改善箇所説明図

〈基準不適合発生箇所〉

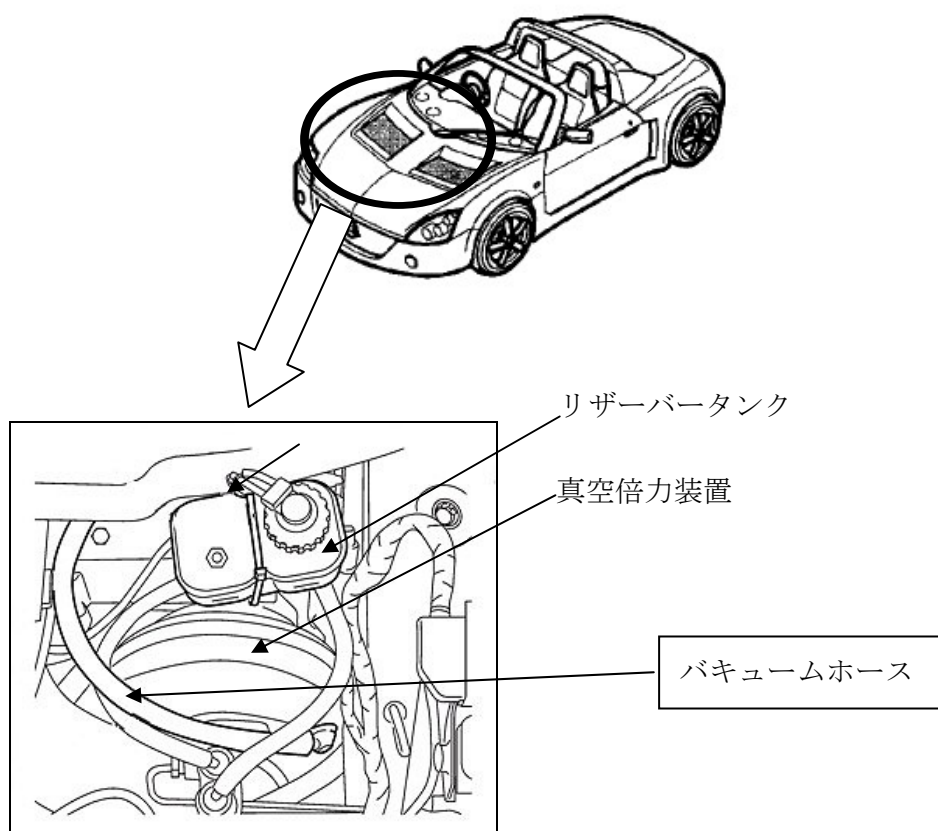
真空式制動倍力装置において、バキュームホースの材質が不適切なため、オゾン劣化により早期に亀裂が生じるものがある。そのため、そのままの状態で使用を続けると亀裂が進行し、最悪の場合、倍力作用が損なわれて制動停止距離が伸びるおそれがある。

全車両、当該バキュームホースを対策品と交換する。

識別方法：真空倍力装置上部に黄色ペイントを塗布
